SERVICE INFO – INA 0130

Ny spennrulle 531 0859 10

Passer for alle D5204- og D5244-motorer

Figur 1: 531 0859 10 – ny spennrulle

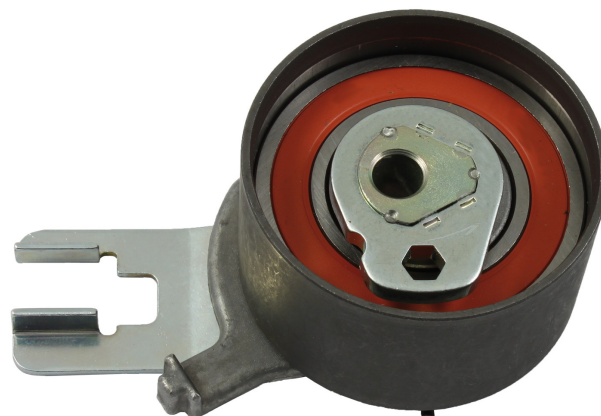
I de angitte bilene kan spennrullen 531 0515 10 (figur 2) bare brukes i forbindelse med et begrenset antall motorumre.

Schaeffler Automotive Aftermarket har derfor utviklet en ny spennrulle 531 0859 10 (figur 1). Denne komponenten passer for alle D5204- og D5244-motorer i hele produksjonsperioden.

Utseendemessig består den eneste forskjellen på de to spennrullene i utførelsen på innstillingsviseren.

Sett 530 0504 10 med spennrulle 531 0515 10 er erstattet av sett 530 0582 10 med den nye spennrullen.
